平成24年から平成30年に生産したコムスの一部車両につきまして、令和3年5月26日に下記内容の改善対策を国土交通省へ届け出しました。

改善対策の概要

改善箇所説明図

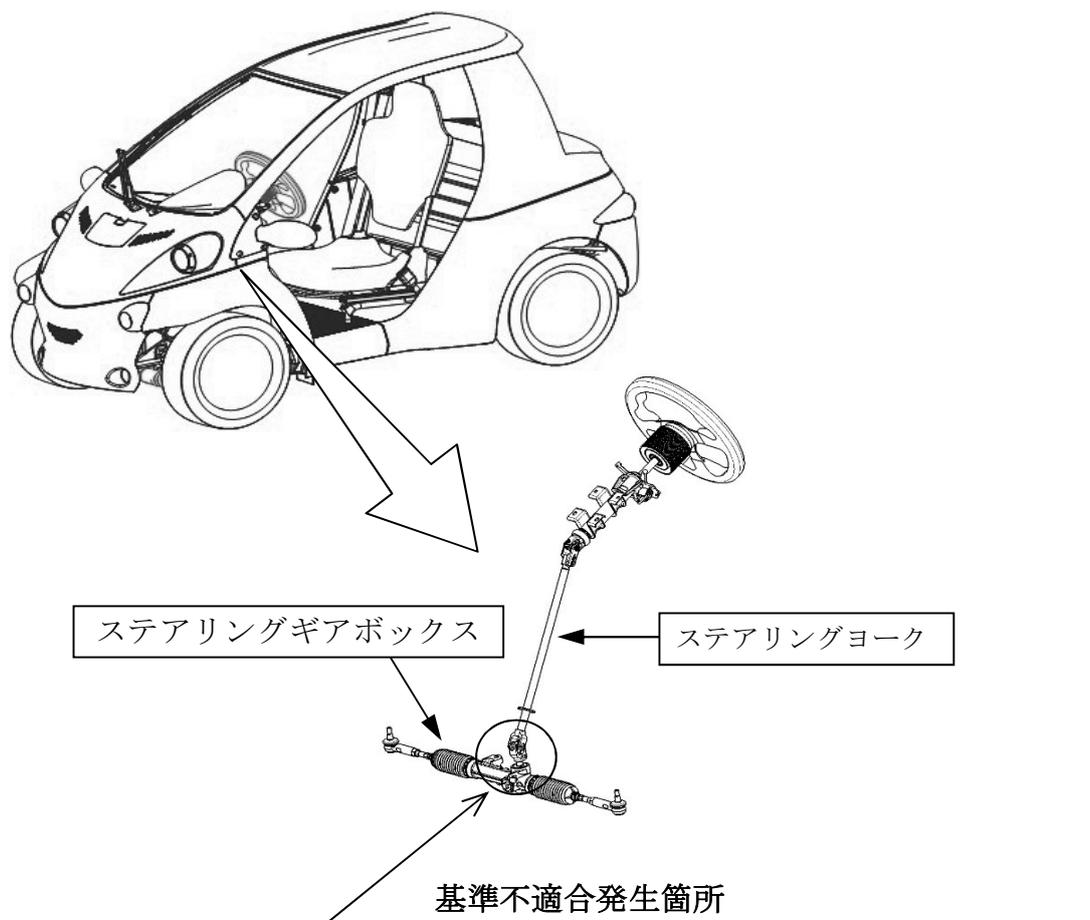
かじ取り装置において、ステアリングギアボックスのステアリングヨーク連結部の形状が不適切なため、当該連結部にガタが生じるおそれがあります。そのため、そのままの状態で使用を続けるとステアリングヨークが摩耗し、最悪の場合、かじ取り操作ができなくなるおそれがあります。

全車両、ステアリングギアボックスを対策品及びステアリングヨークを新品と交換します。

改善実施済車両には車台番号6ケタ目下に黄ペイントを塗布します。
